Construction d'ombrières avec panneaux photovoltaïques pour les parkings du
CNPE DU BUGEY
D20 SAINT-VULBAS 01150 France

DOSSIER DE PERMIS DE CONSTRUIRE MODIFICATIF

Sommaire dossier DPC Modificatif

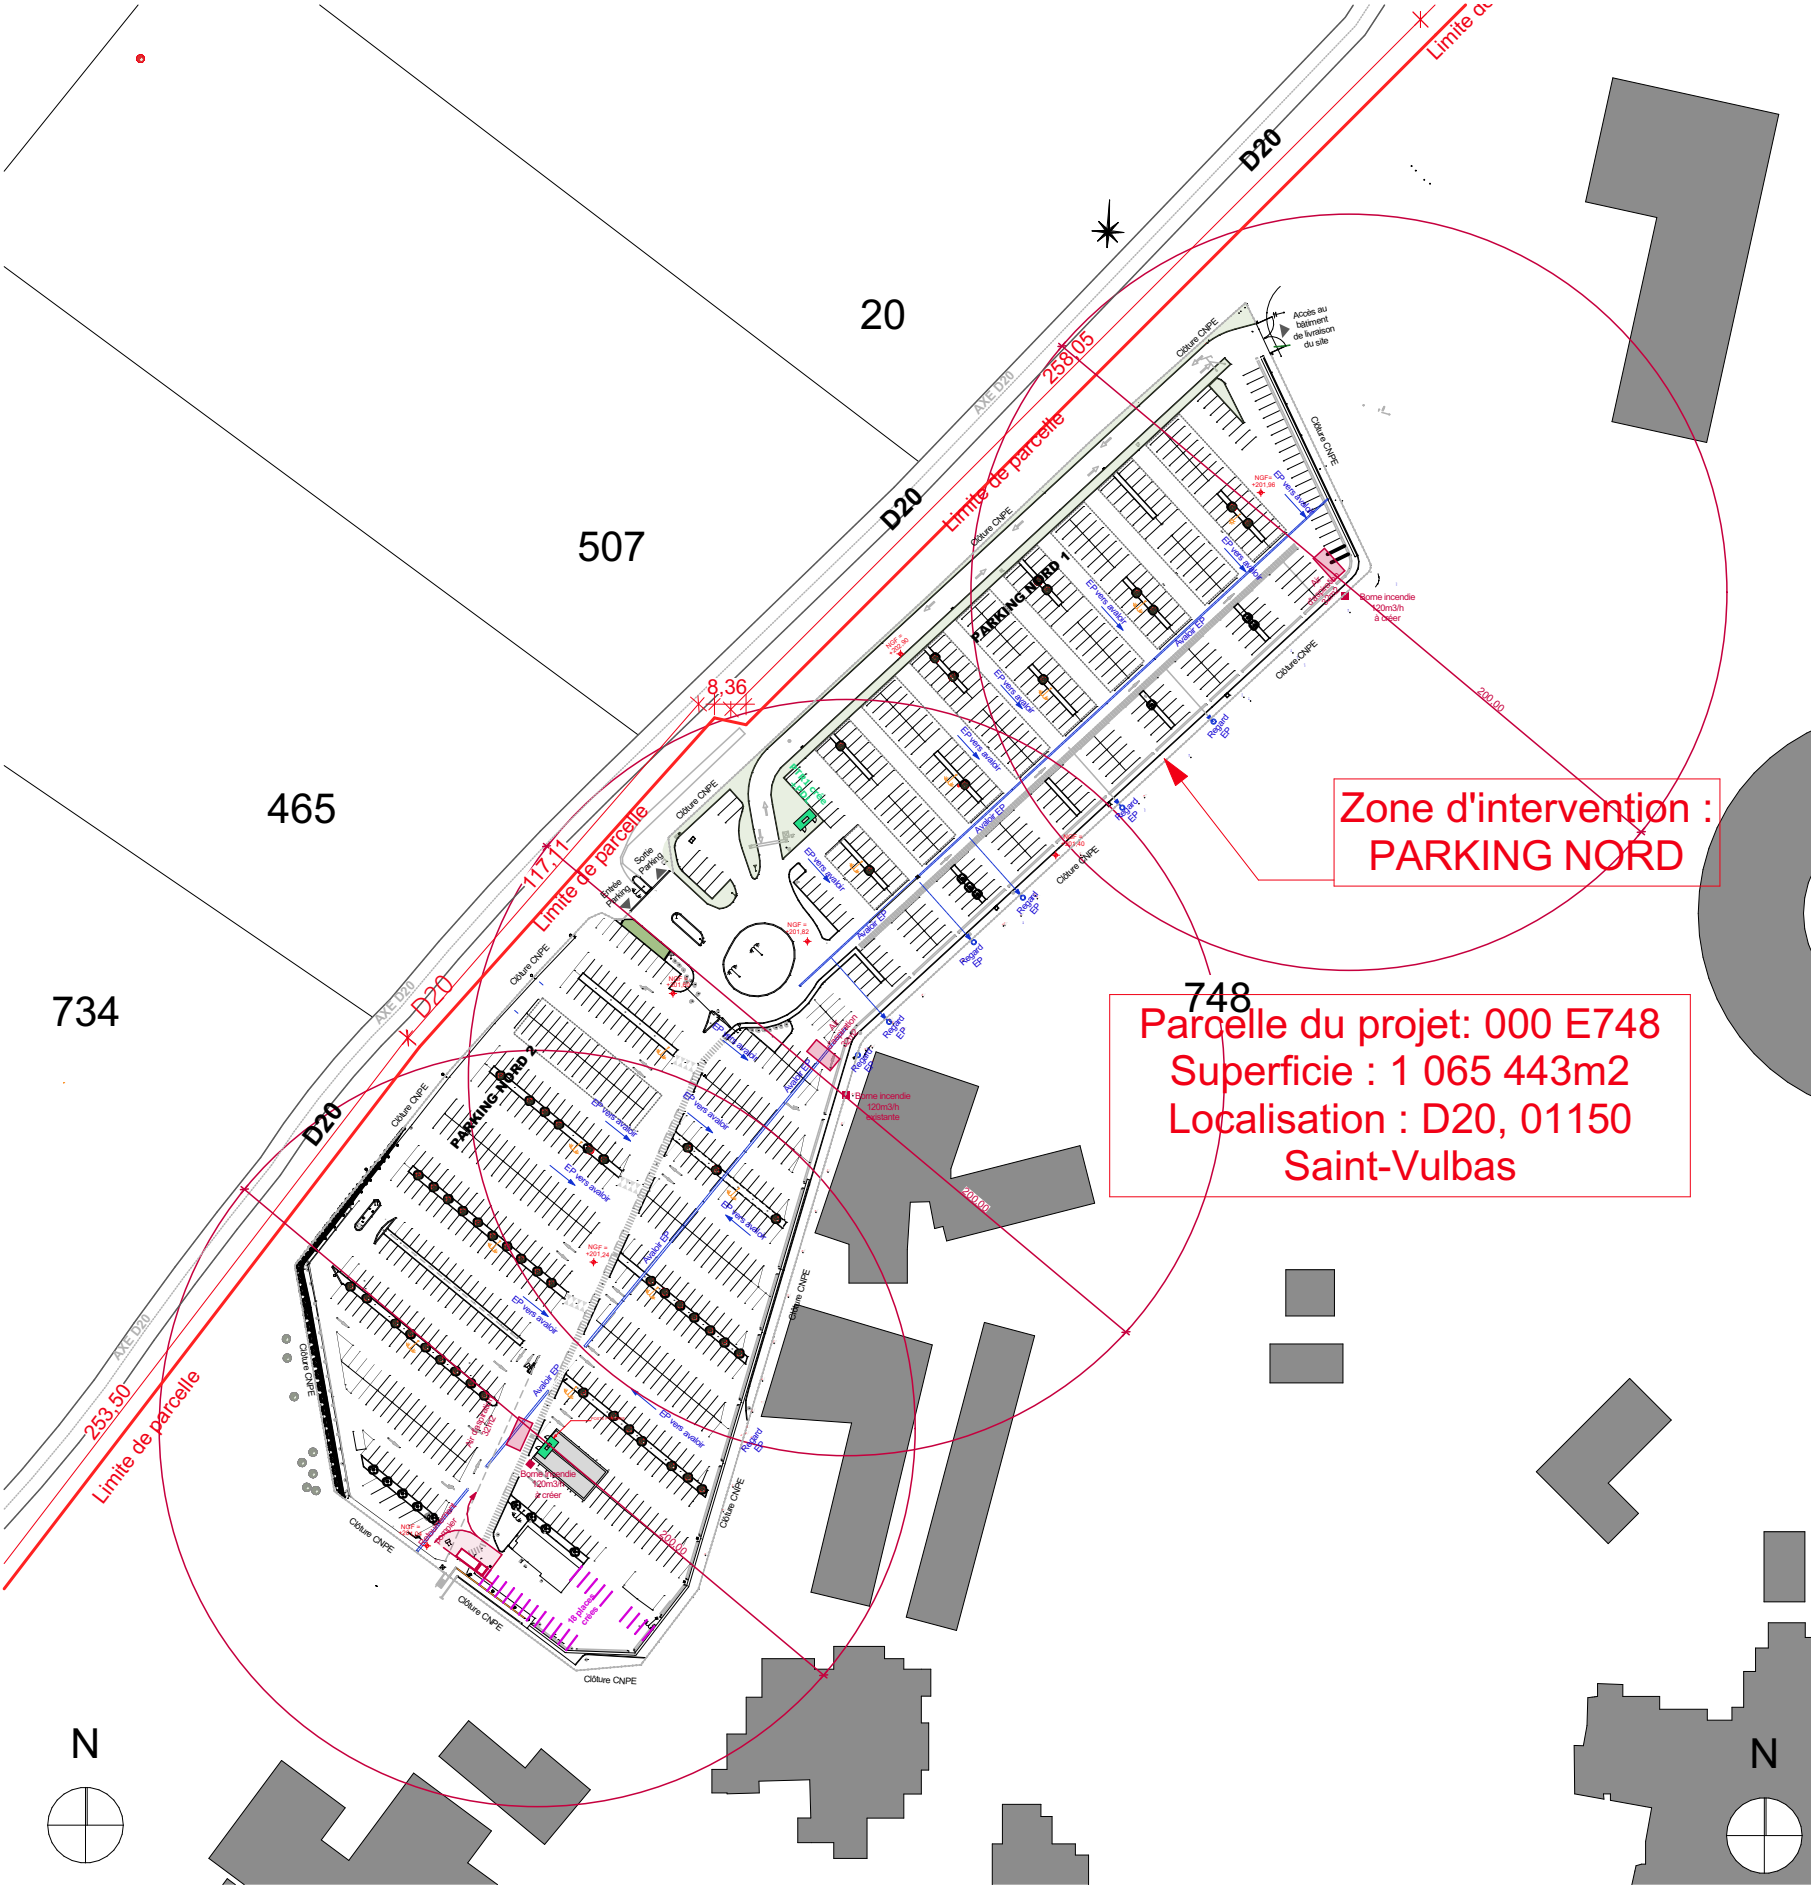
Id	Nom document	Echelle	Remarque
PC 1	Plan de situation	1:2000	Changements : Longueur des ombrières N° 26/27/28/29/30/31 + longueur et implantation des ombrières N°19/20/21/22/23/24/25
PC 2.1	Parkings Nord 01 et 02_Plan de stationnement du projet sans ombrières	1:550	Pas de changements
PC 2.2 / 3 / 5.1	Parkings Nord 01 & 02_Plan de masse et de toiture du projet avec ombrières / Coupes	1:500, 1:100	Changements : Longueur des ombrières N° 26/27/28/29/30/31 + longueur et implantation des ombrières N°19/20/21/22/23/24/25
PC 4	Notice descriptive		Pas de changem
PC 5.2	Facades des locaux techniques	1:100	Pas de changements
PC 6 - 7 - 8	Documents photographiques et insertions		Pas de changements
PC 6 - 7 - 8	Documents photographiques et insertions		Pas de changements
